改善箇所説明図

不具合の内容

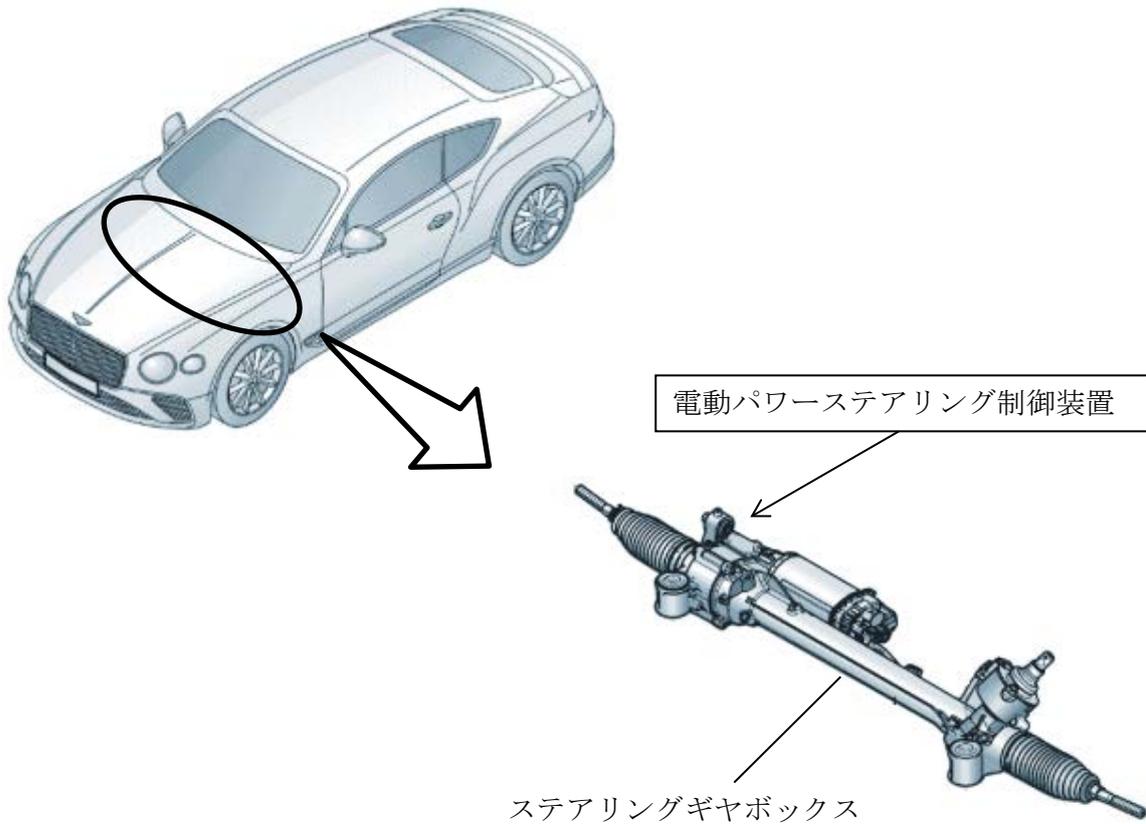
注意： はプログラムの書き換え箇所を示す。

電動パワーステアリング制御装置において、プログラムが不適切なため、運転中にパワーステアリングのアシスト機能が停止することがある。そのため、ステアリングの操作力が増大するおそれがある。

全車両、電動パワーステアリング制御装置の制御プログラムを対策プログラムに書き換える。

改善後は、ボンネット内のバッテリープラス電源のターミナルカバーに青色のペイントを行い識別とする。
